MEYLE
Products®

Apoyos pendulares HD

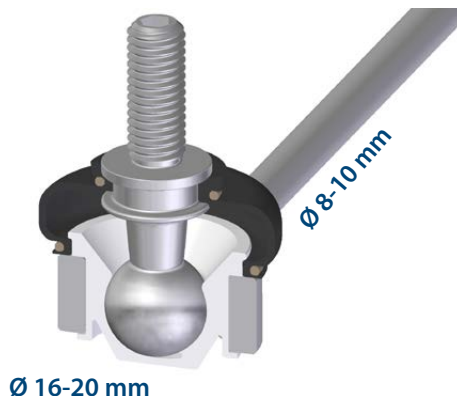
Problema

Piezas sometidas a altas exigencias.

Efecto

Deterioro de la junta de la rótula central, que provoca ruidos en el eje delantero

Solución

- Agrandamiento del diámetro esférico (22 mm)
- Refuerzo de la biela de unión
- Lubricante MEYLE de alta calidad
- Asientos azules en material plástico de alta calidad

Vida útil considerablemente más larga gracias a un diseño reforzado
